## 桃園市政府 函

主旨：檢送本府110年9月30日召開「110年度第6次法規執行疑義(建築技術諮詢小組)暨審查基準檢討會議」之會議記錄一案，請查照。

會議名稱：110 年第 6 次建築法規執行疑義(建築技術諮詢小組)

暨審查基準檢討會議

附件 1-1

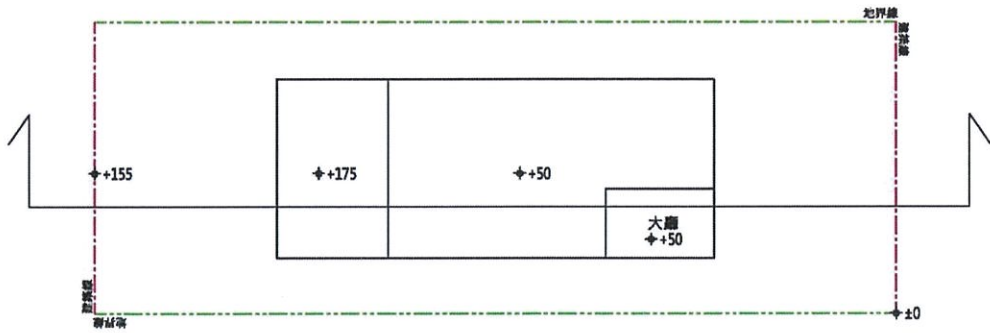
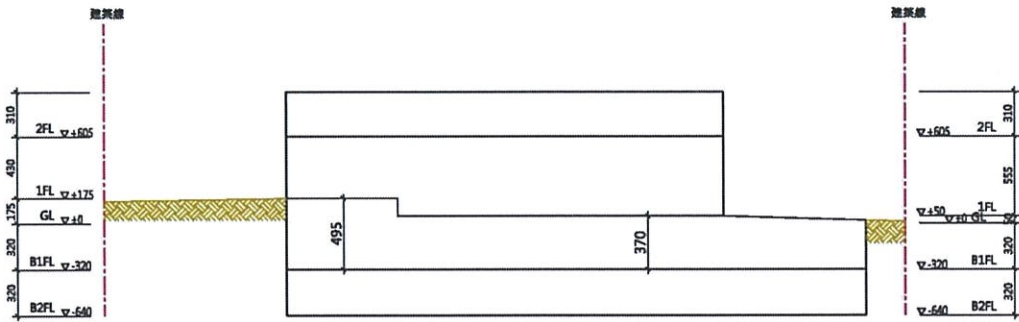
有關桃園市政府建照執造擴大簽證發照110年6月份建照執造抽查紀錄編碼 E10案，結構抽查要求辦理變更設計，建請釐清建築物一層因地坪高低差，導致地下一層有兩個不同樓層高度時，於結構計算時地下一層樓高度如何辦理，提請討論。

建築物一層因地坪高低差，結構計算時地下一層之樓層高度以大廳高程或是地坪普遍高程去計算？

本案樓高不同處，其結構計算書若已詳載各處樓層高度與設計圖面相符，可合理計算其不同應力分布，應無需辦理變更設計。

本案如設計建築師或結構技師可提出詳細說明，結構計算已考慮地下一層不同樓層高度差異，則可免辦理變更設計。

附件 2-2

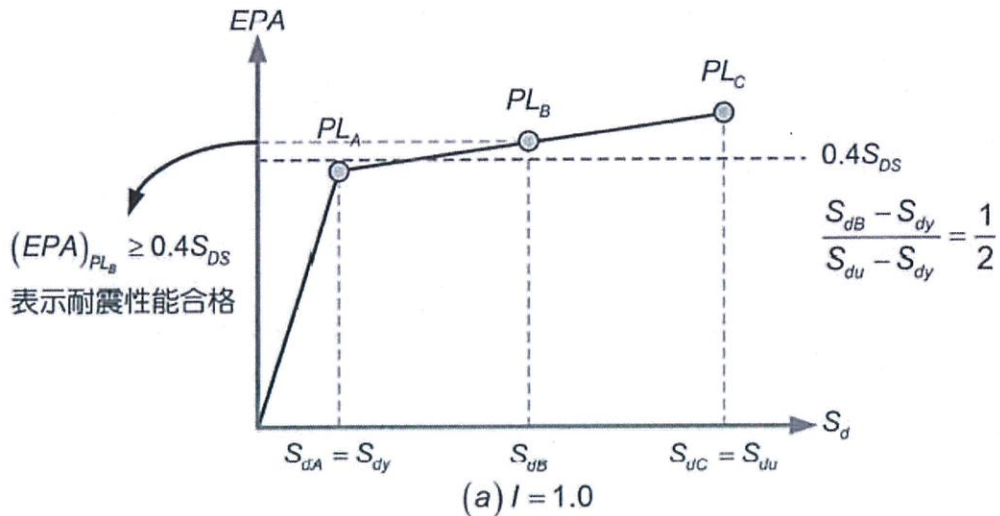
本案結構技師建議：本案為增建案故於檢附結構計算書中，含耐震評估之相關資料，但本案耐震能力結構計算均以現行法規為依據檢討應為結構計算書。因此本案蒐集原始建物相關資料，採用核准之結構計算程式Midas進行結構計算，本案耐震能力結構計算均以現行法規「建築物耐震設計規範及解說」(民國100年7月1日生效)為依據，詳見送審結構計算書(民國110年3月)第五.4耐震標準等(詳附件)，是否可依此結構計算書，免辦理變更設計。

1. 本案申請增建屬新建行為，新建之結構體包含各新建桿件仍請依現行技術規則及其相關規範檢討分析設計，並檢附結構計算書，至增建後新舊結構之整體耐震性能仍可以耐震詳細評估表現。
2. 本案僅檢附之耐震詳評相關資料內容並不能代替結構計算書。
3. 另查所附詳評報告書中混凝土抗壓強度係以假設值計算，明顯不符規定。

1. 本案結構計算應以案件掛號時之法令辦理。
2. 本案應檢附完整結構計算書。
3. 有關混凝土抗壓強度值請依規定敘明。

附件臨 1-1

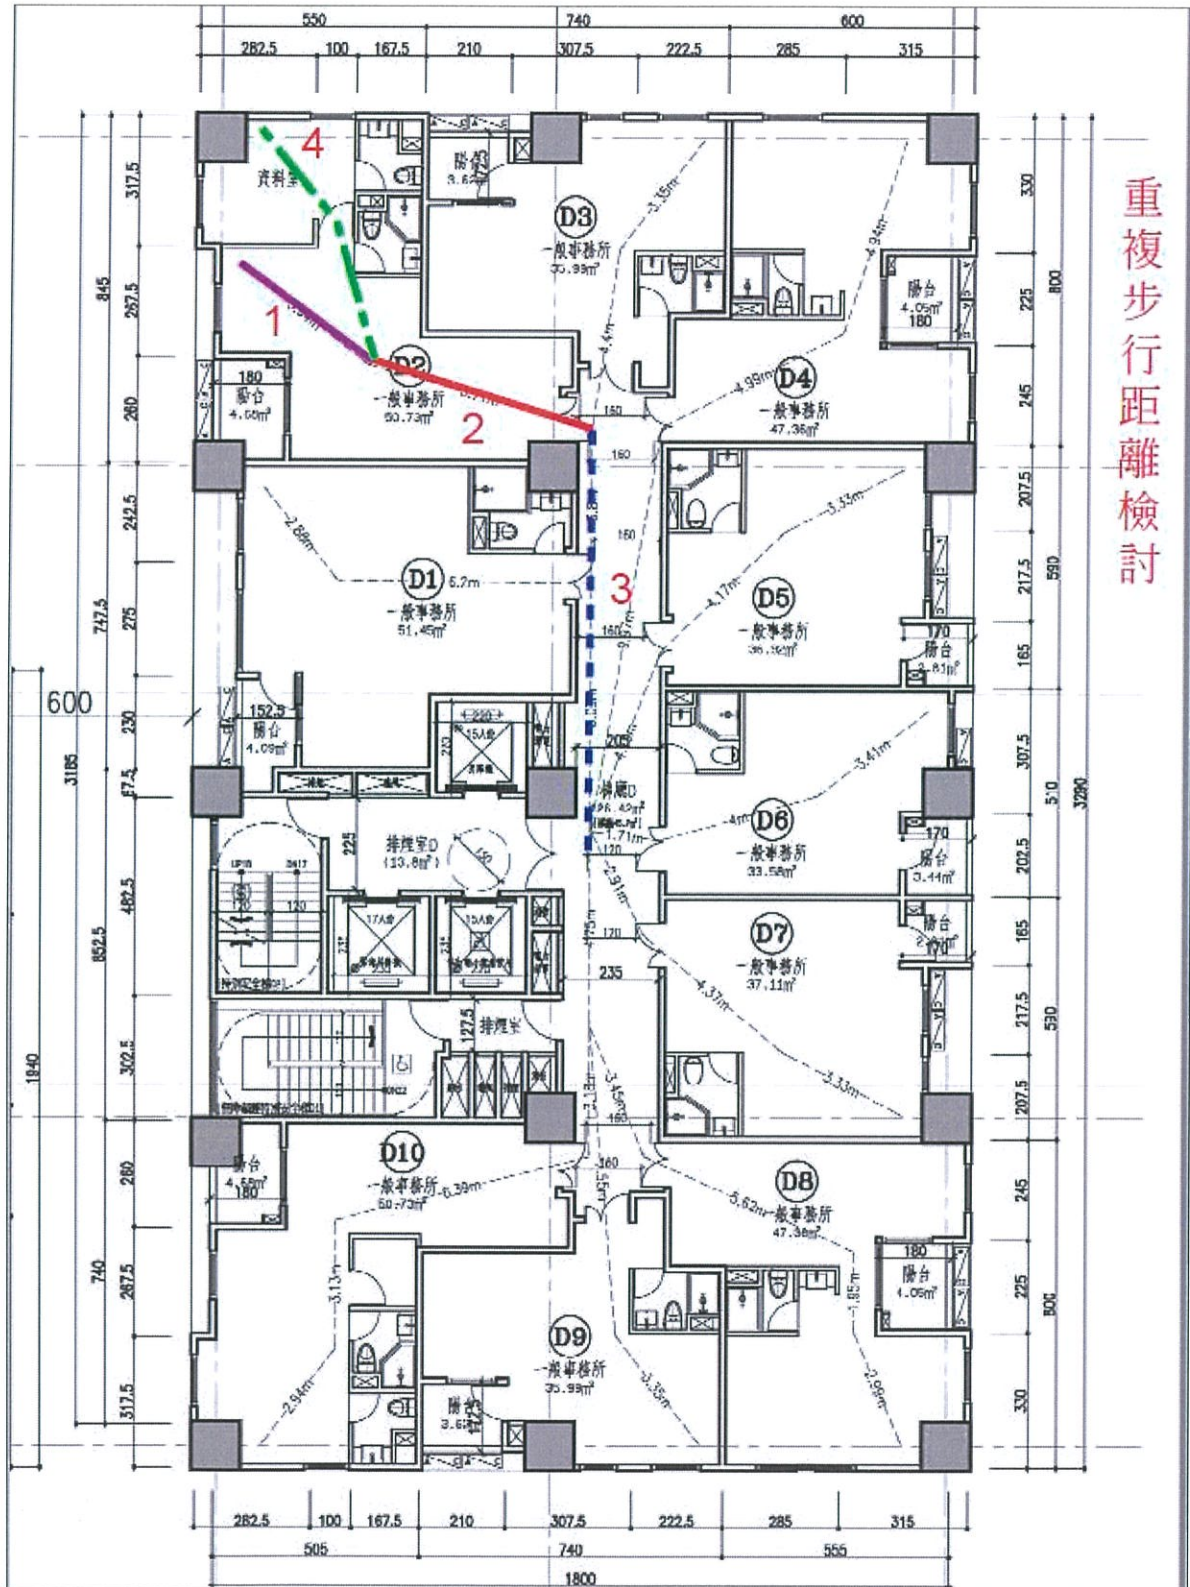
有關重複步行距離檢討疑義，提請討論。

有關重複步行距離檢討，本案僅針對圖例 D2 戶討論：

1. 資料室為建築技術規則設計施工編第 1 條第 19 款所稱之居室，應計入步行距離檢討。
2. 類似住宅規畫方式之非住宿類建築物，如設置儲藏室，其設置面積以不超過該層樓地板面積 1/8 為原則。
3. 應依照最短距離至二座樓梯方向檢討步行距離，走廊標示 3 及室內標示 2、4 路徑均屬重複步行距離之長度。
